Tilsynsrapport 2024 - Tåstrup Vandværk

Hermed fremsendes tilsynsrapport for tilsyn den 3. september 2024 på vandværket og tilhørende borer, idet jeg takker for venlig modtagelse. Tilsynet blev udført af Stine Andersen, Aarhus Kommune.

Sag: GEO-2023-001775
Dokumentnummer:
12414194

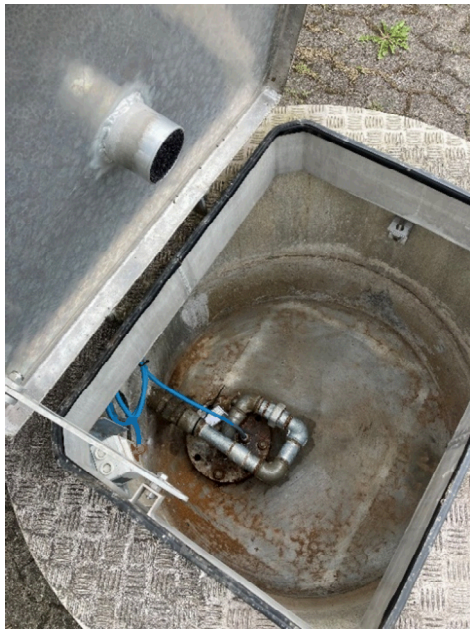
E-mail: taastrupvandvaerk@gmail.com			
Boring nr.:	Boring v. vandværk	DGU nr.:	88.486
Kildeplads:			
Indhegnet	Ja	Nej	X
Renholdt og ryddelig	Ja	X	Nej
10 m zone overholdt	Ja	X	Nej
25 m zone overholdt	Ja	X	Nej
Bemærkninger: Ingen bemærkninger			
Tørbrønd			
Aflåst dæksel eller lem	Ja	X	Nej
Ventilation	Ja	X	Nej
Tæt bund, sider og dæksel	Ja	X	Nej
Tætte rørgennemføringer	Ja	X	Nej
Terrænfald fra bygværk	Ja	Nej	X
Renholdt og ryddeligt	Ja	X	Nej
Bemærkninger: Hvis der på et tidspunkt skal foretages reovering af boringen/pumpen, skal forerørsafslutningen hæves, så den er mindst 20 cm over tørbrøndens bund. Derudover er tørbrønden tør, hel og velholdt.
